扬子石化绿色供汽中心项目 一般变动环境影响分析

编制日期：2021 年 5 月

图 2.3-1 变动前，项目水平衡图 单位：t/h

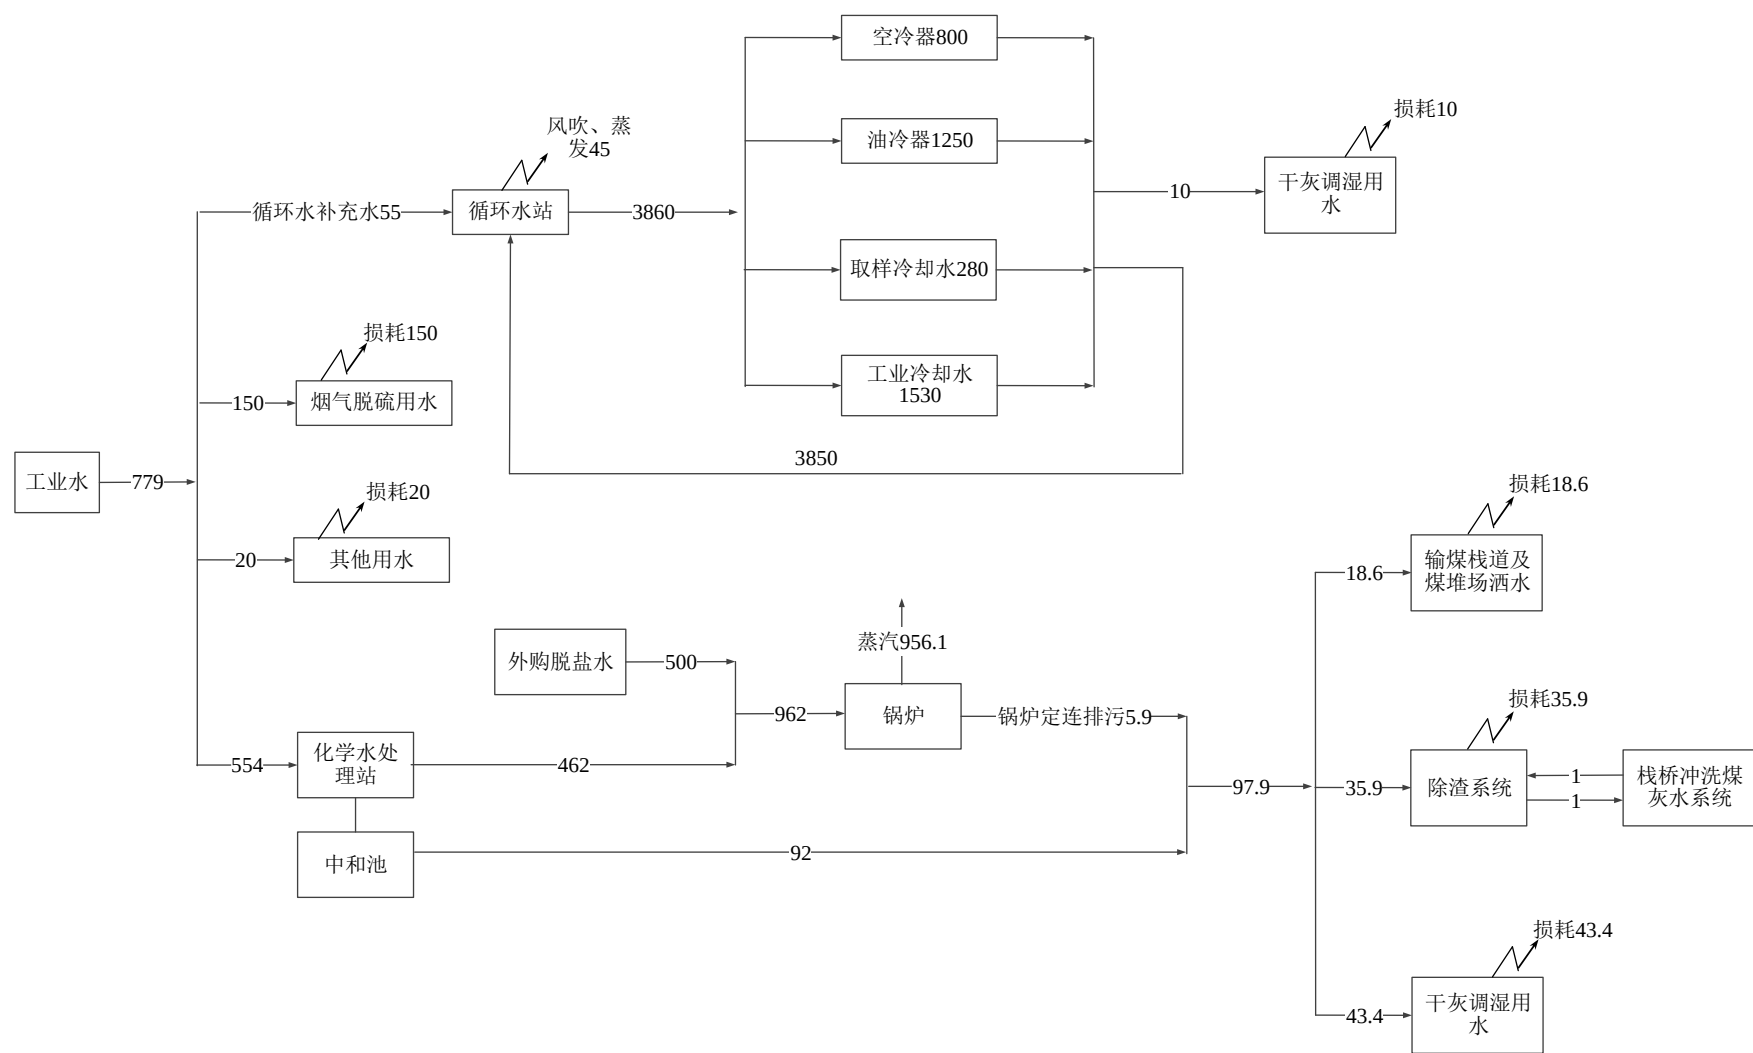
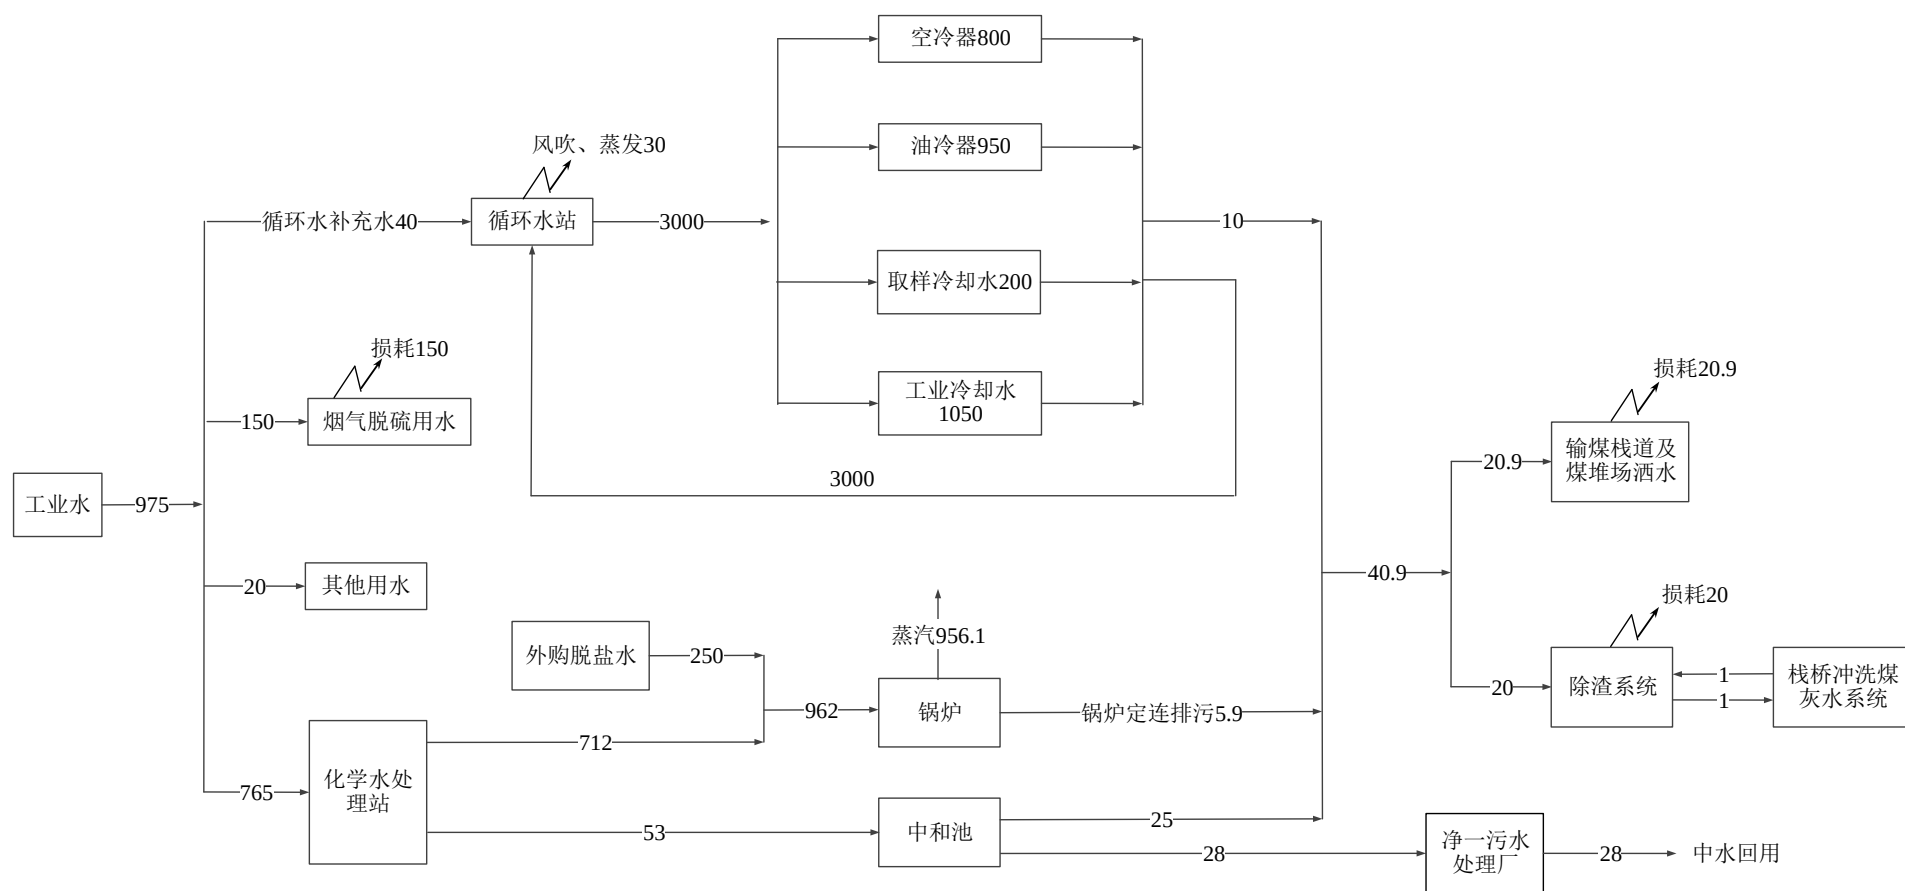
本次变动后，化学水处理系统所需补充二级除盐水量不变仍为 962t/h，仅二级除盐水来源方式有所变动，变动后的二级脱盐水分别来源于外购 250t/h、本次改扩建后的锅炉需补给水处理系统 712t/h，由于外购盐水量由 500t/h 减少至 250t/h，因此改扩建后的锅炉补给水量有所增加，由 554t/h 增加至 712t/h，经核实，改扩建后总的二级除盐水供水量正常连续出力能由 1350t/h 提升至 2100t/h 满足项目需要；同时，变动后新增 1 套循环给水系统，总循环水量为 3000m³/h，变动后循环水排污量仍为 70000t/a，回用于新增输煤栈道洒水、除渣系统等，不外排。

变动前后废水排放情况见表 2.4-4、表 2.4-5，变动前后，项目废水总量变化情况见表 2.4-6，变动前后水平衡分别见图 2.4-1 及图 2.4-2。

3、核实水平衡图，进一步核实变动后大气污染物环境影响占标率，进一步完善本项目锅炉烟气二氧化硫设计排放指标说明。

图2 变动前热电厂平面布置图

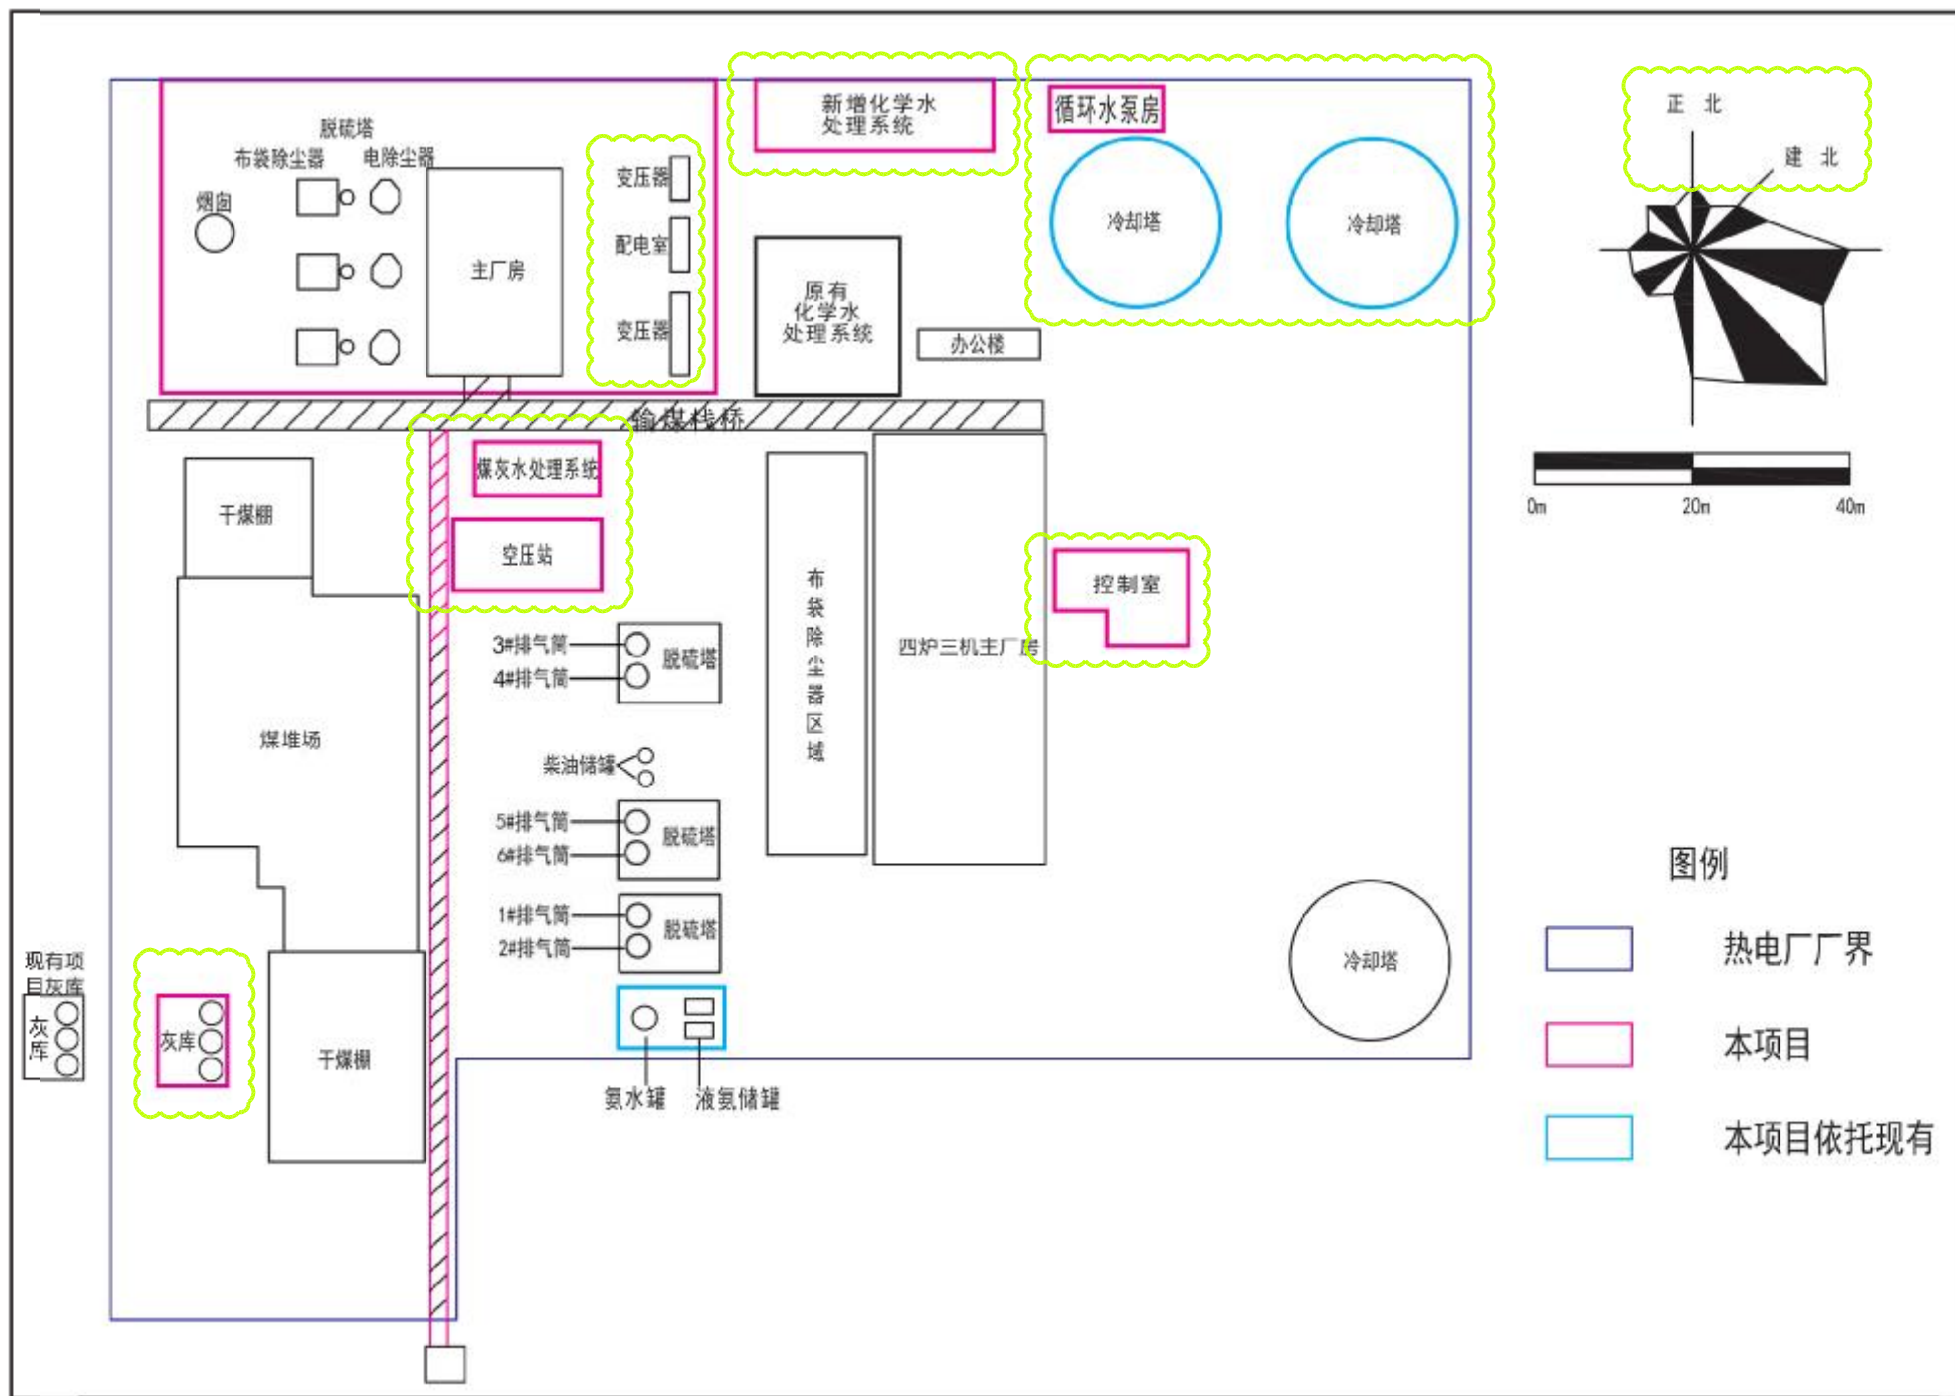
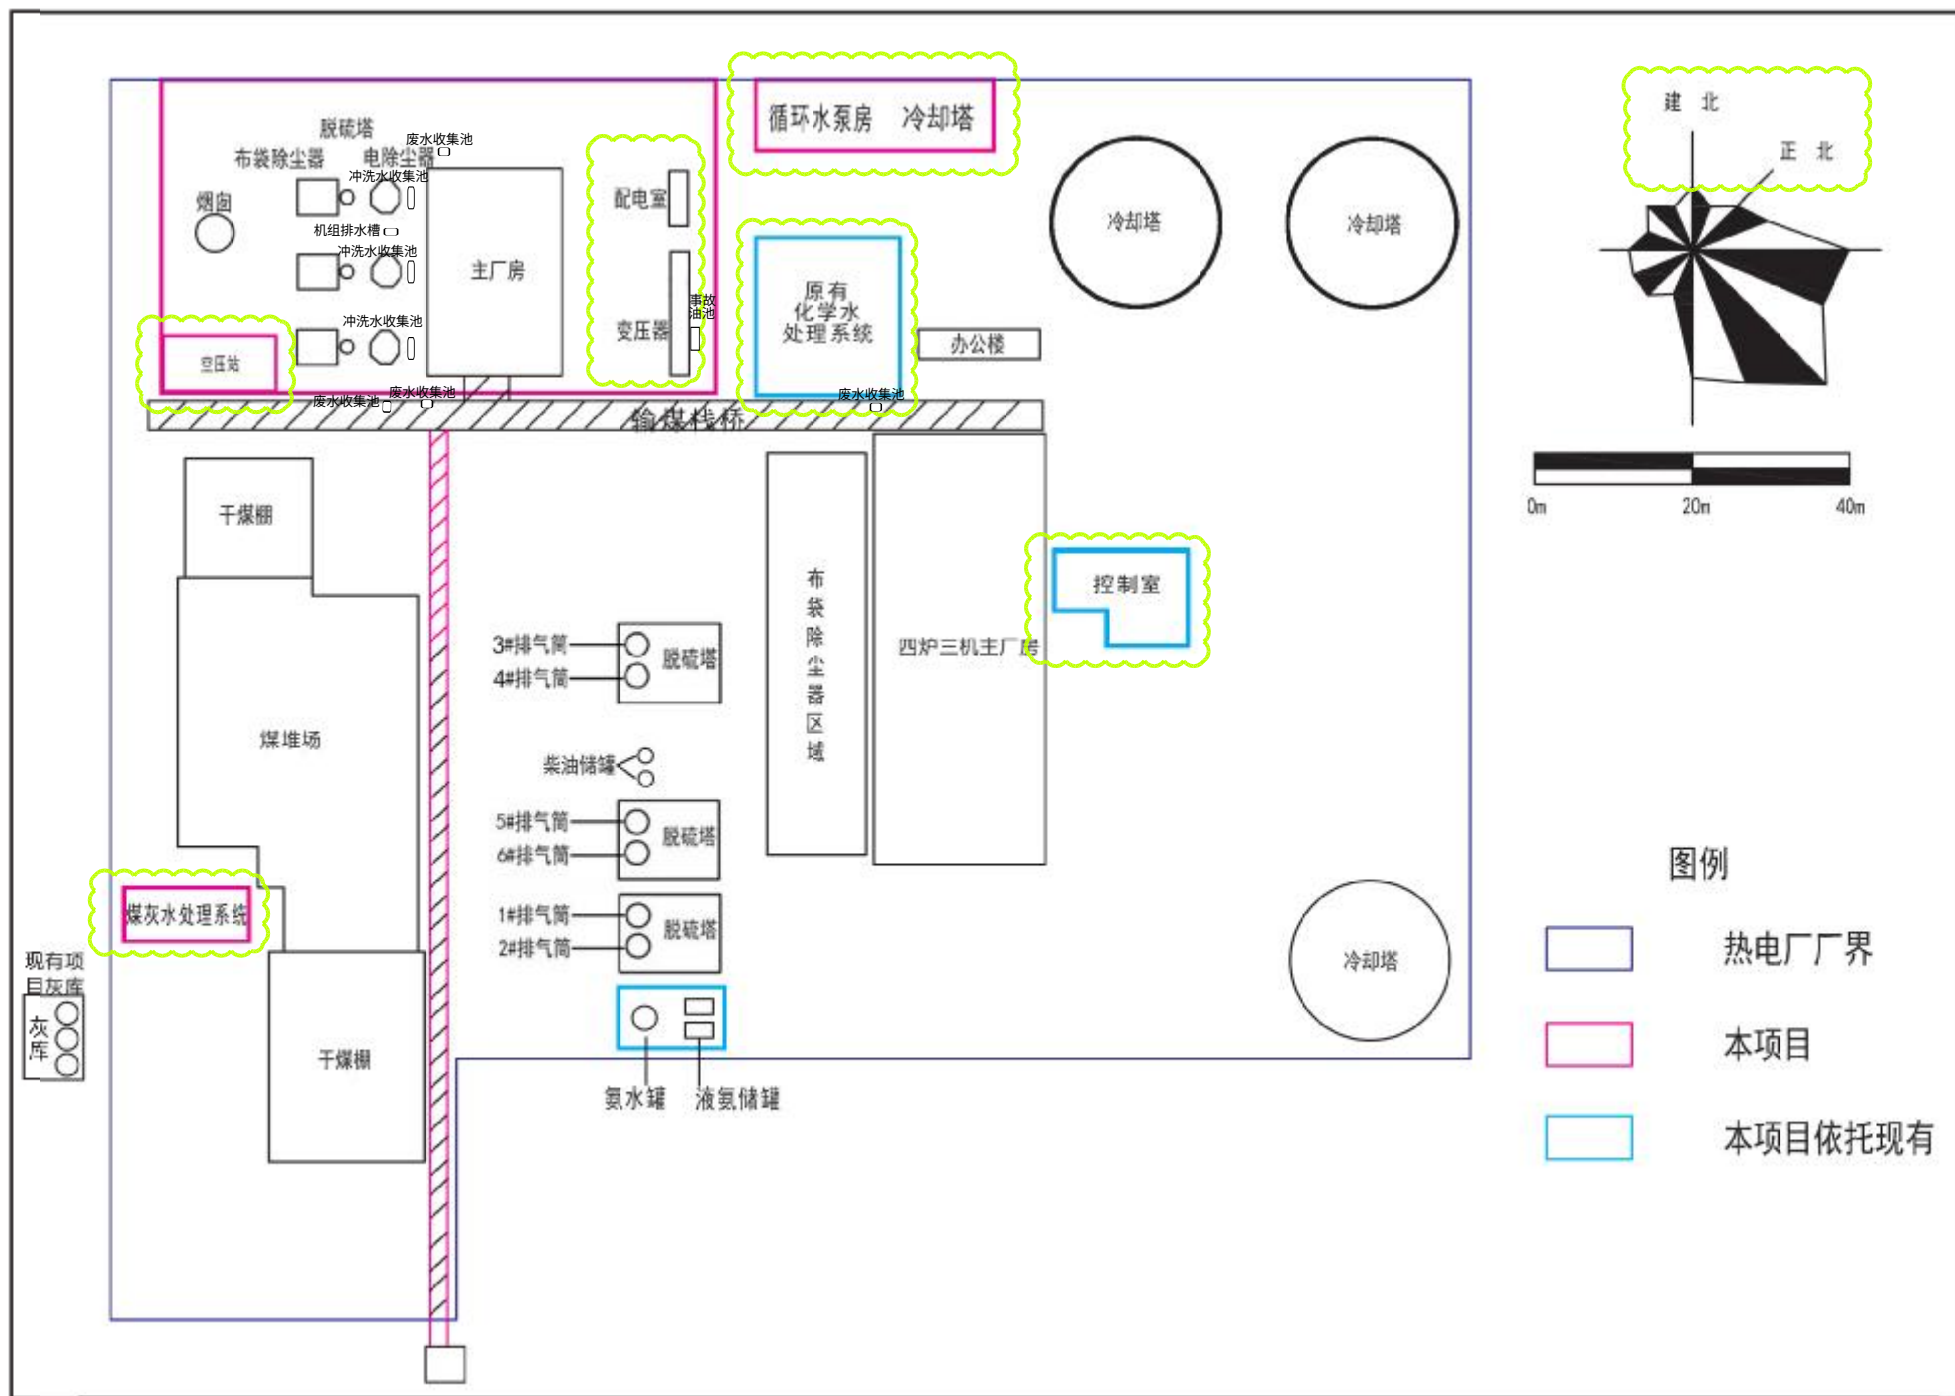
调整循环水泵房(含新增的冷却塔设施)、配电室、变压器、煤灰水处理系统、空压站的位置布设,并取消建设新增化水处理系统及中和水池及废水池,同时新增冷却水系统、事故油池、冲洗水收集池、

废水收集池及机组排水槽，变动后平面布置调整不会增加对环境的风险等影响。

变动前后平面布置分别见附图 2 及附图 3。

调整循环水泵房（含新增的冷却塔设施）、配电室、变压器、煤灰水处理系统、空压站的位置布设，并取消建设新增化水处理系统及中和水池及废水池，同时新增冷却水系统、事故油池、冲洗水收集池、废水收集池及机组排水槽，变动后平面布置调整不会增加对环境的风险等影响。
